YOKOSO
 JAPANESE GARDENS

project:	Realisatie workshop Yokoso aan de Omloop te Boskoop	dossier:	fase:	blad:
omschrijving:	Omgevingsaanvraag voorblad	22-23 BV	01	
opdrachtgever:	Yokoso Japanese Gardens	datum : 6-4-2023	d :	
		a :	e :	
		b :	f :	
		c :	g :	
		schaal :	get. :

Dossiernummer: 22-23
Datum: 30-03-2023
Kenmerk: V2022 /856

Bijgaand ontvangt u de aanvullingen naar aanleiding van uw schrijven van 23 maart 2023 met kenmerk V-2022/856

dossier 22-23
 fase BV
 blad 07
 Situatie 1a500 Bestand
 get. : 6-4-2023
 gew. :
 schaal :
 Keijzer
 Bouwkundig Advies

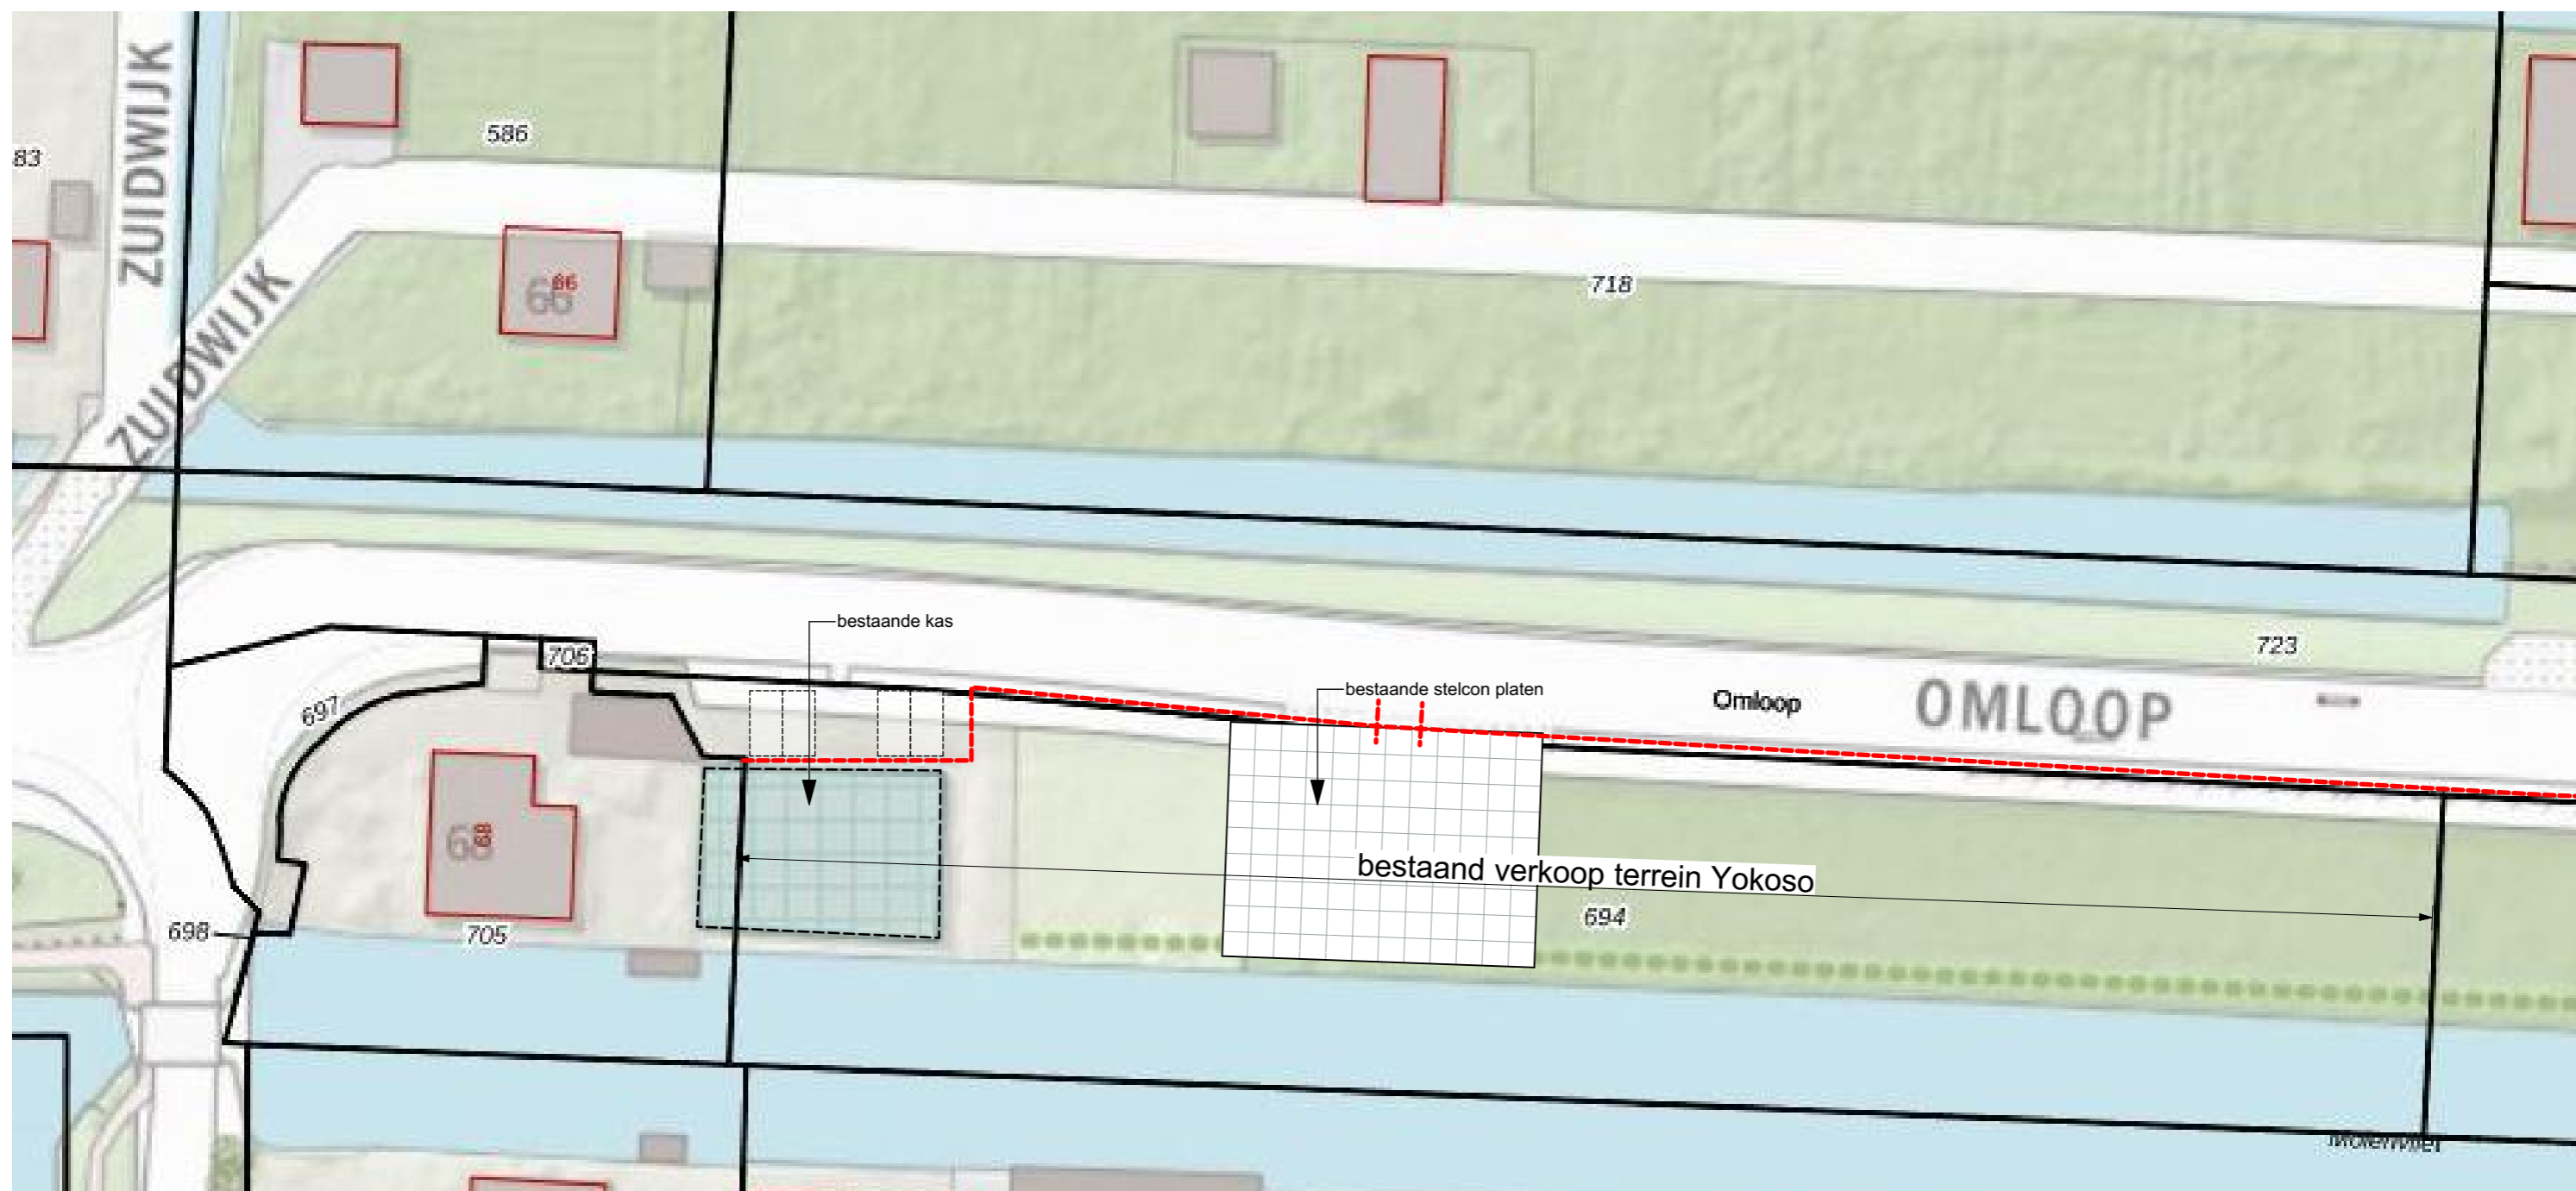
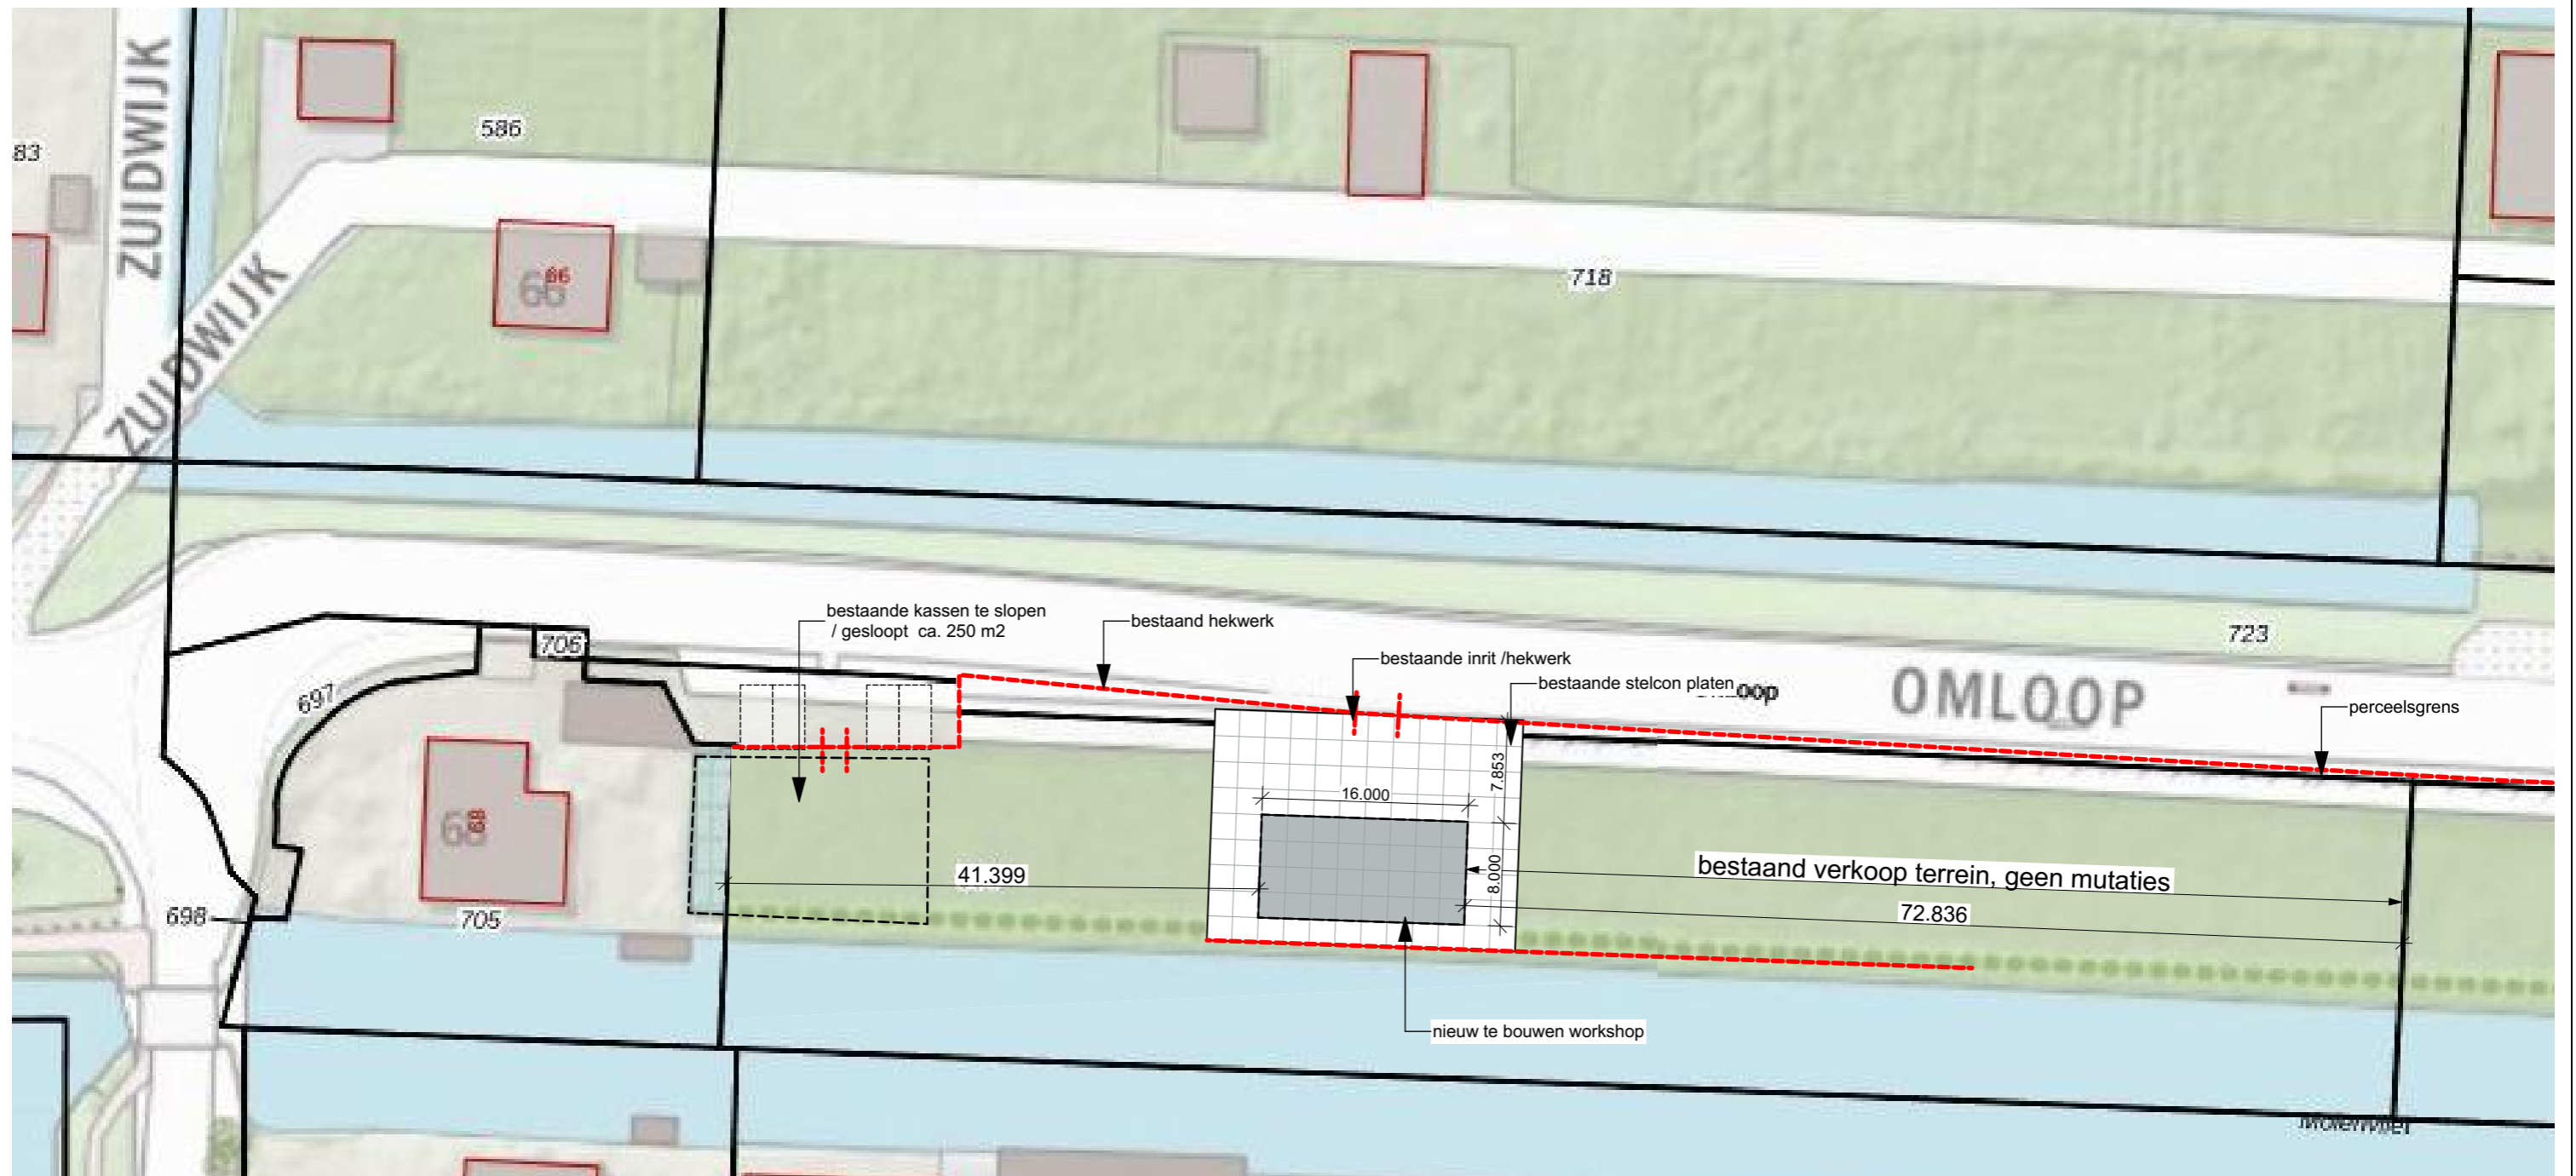
- een gewijzigde situatietekening van de nieuwe toestand (zie opmerking stedenbouw);

De gewijzigde situatie tekening is toegevoegd

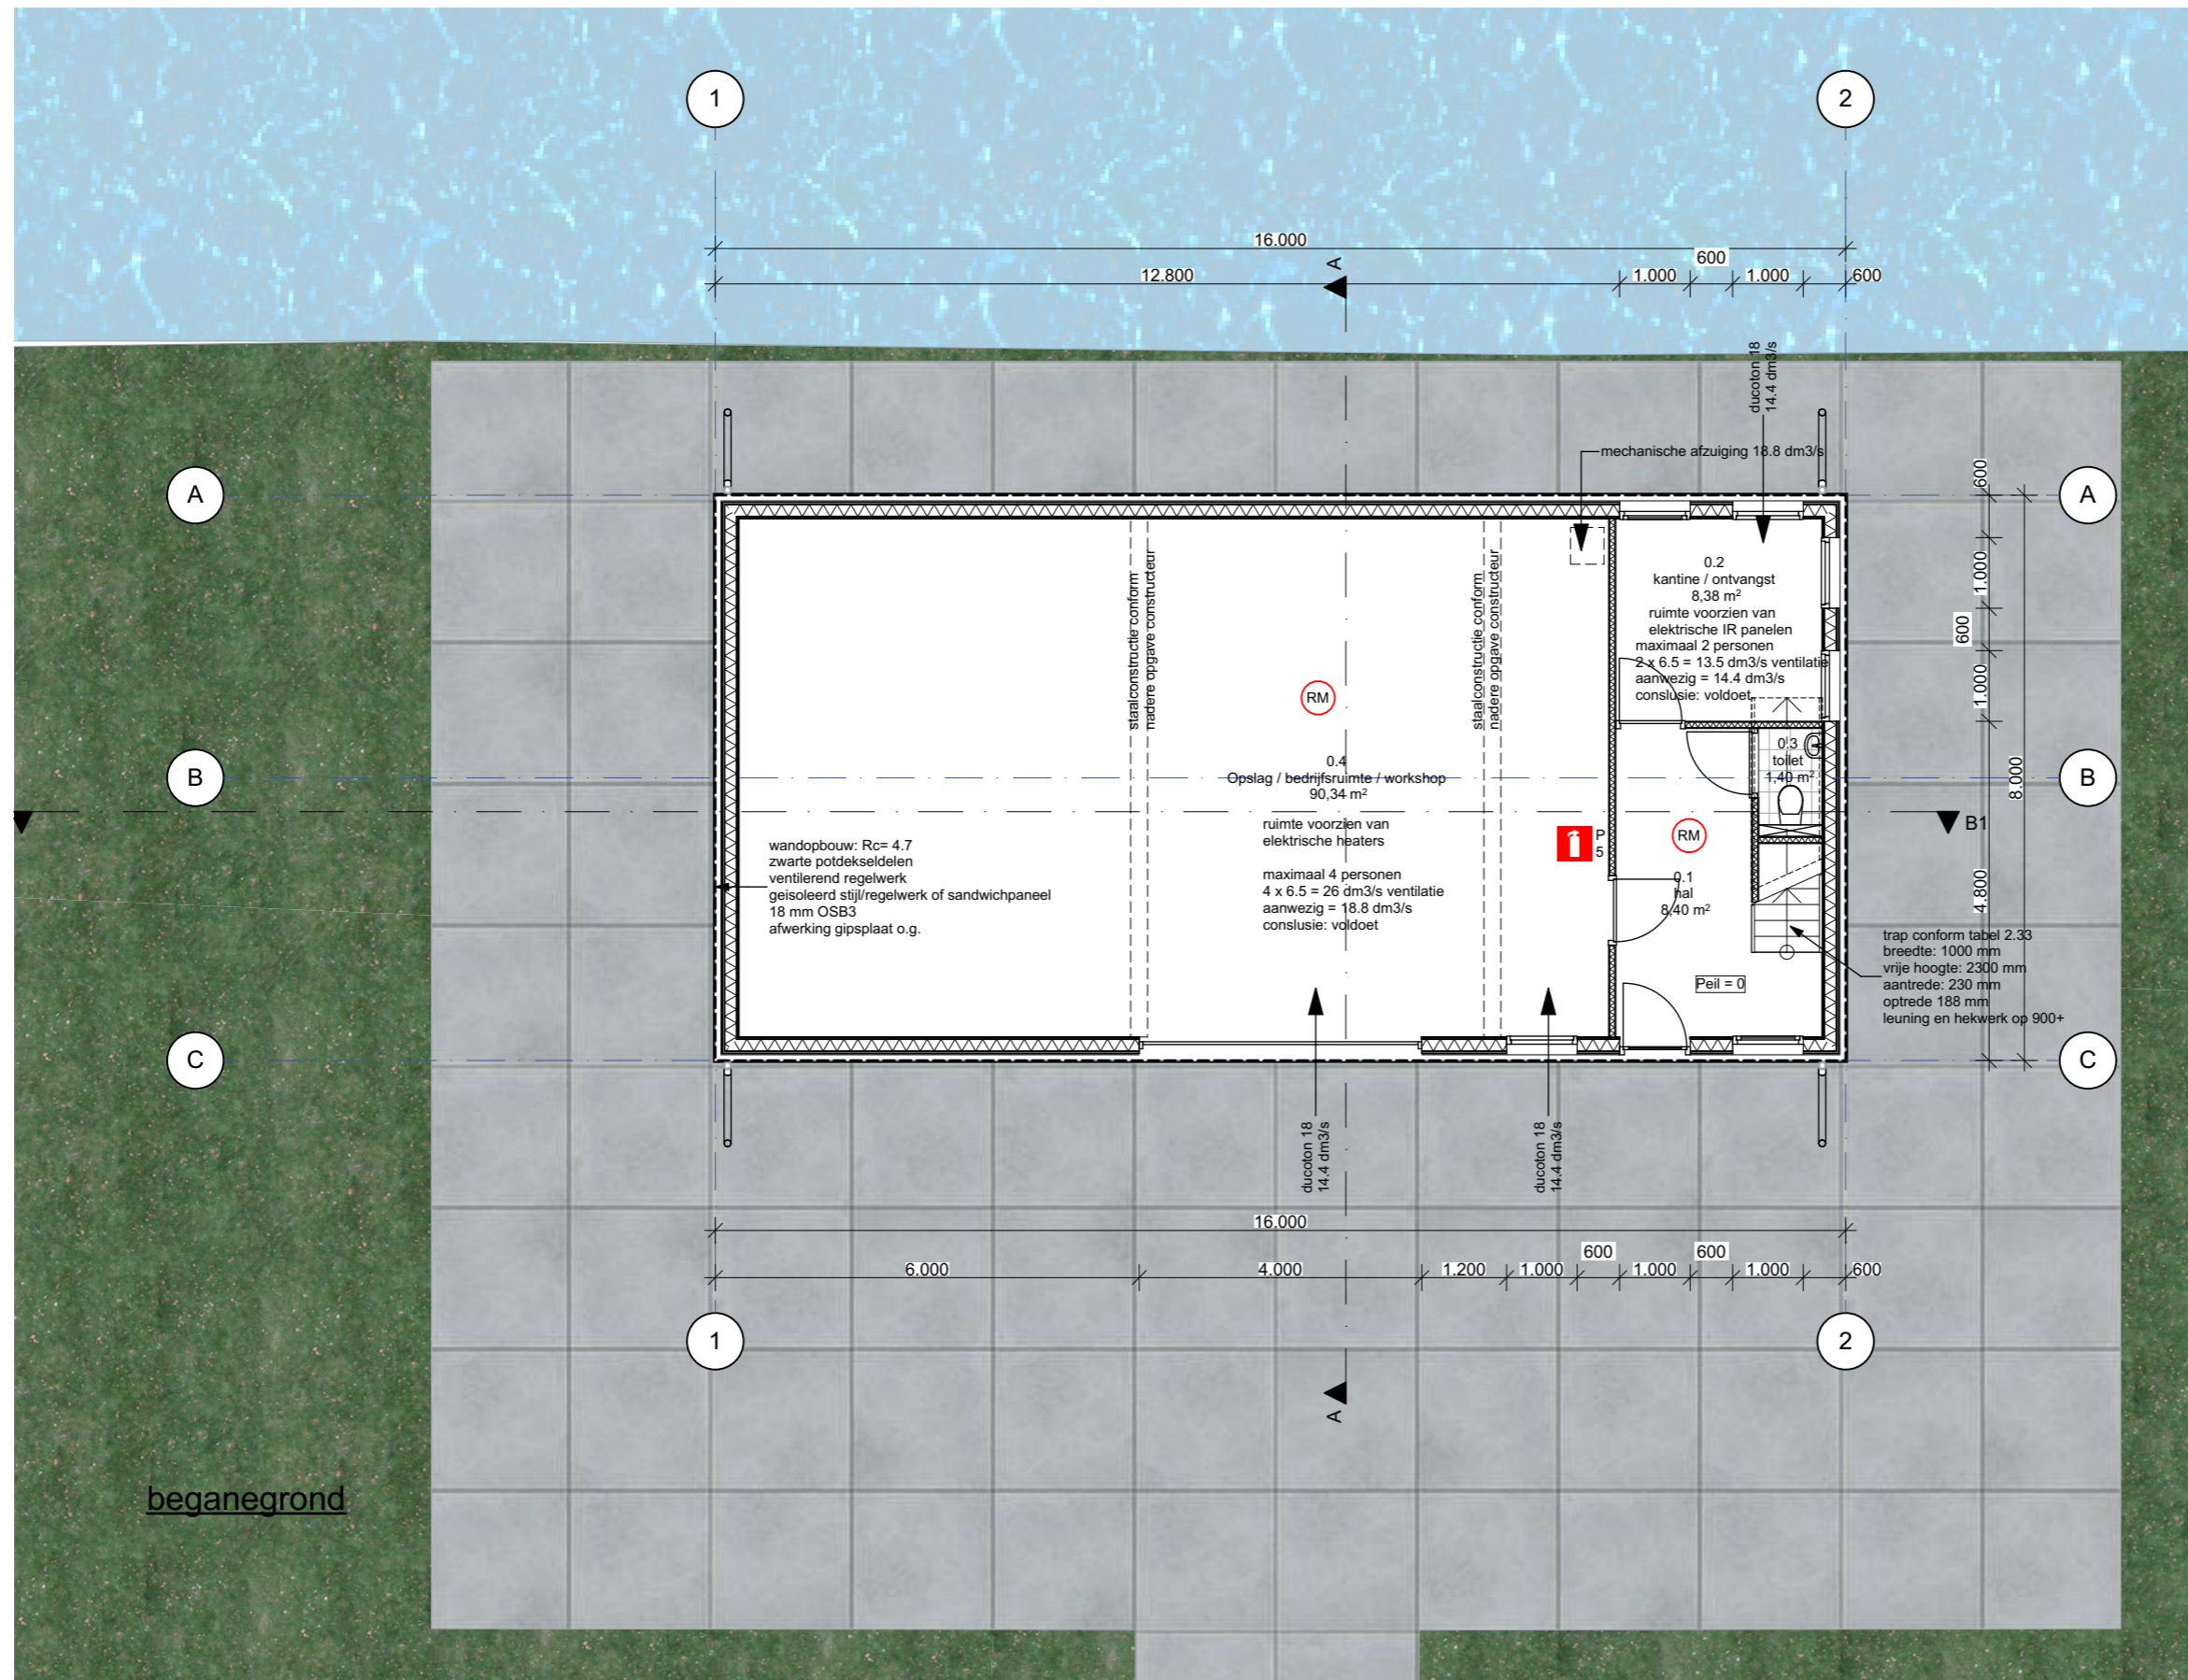
1. De ruimte 0.4 zal gebruikt worden als opslag, bedrijfsruimte en voor workshops. Hierin zullen mensen verblijven. De ruimte is nu alleen via een overheaddeur te bereiken. En zal voorzien moeten worden in een loopdeur in de overheaddeur of een deur naar hal 0.1.

2. Artikel 6.31 BB2012 schrijft voor dat een gebouw voorzien is van voldoende draagbare of verrijdbare blustoestellen om een beginnende brand te kunnen bestrijden. Deze blustoestellen zijn duidelijk zichtbaar opgehangen of gemarkeerd met een pictogram (artikel 6.33 BB2012). De blustoestellen ontbreken op de tekeningen.

3. Er zijn twee rookmelders ingetekend op de plattegrond. Niet duidelijk is welke uitvoering dit is. Wij adviseren om deze uit te voeren conform de NEN2555, met het oogpunt op bedrijfszekerheid.

De ruimte zal inderdaad gebruikt worden als bedrijfsruimte en werkplaats (workshop in het engels) maar NIET als ruimte waar workshops gegeven worden. De huidige bedrijfsvoering wordt op de huidige manier gecontinueerd. De extra deur tussen de hal en de werkplaats is toegevoegd.

De blustoestellen zijn nu op tekening aangegeven.

Dit is toegevoegd op tekening en zal worden meegenomen in de uitvoering.
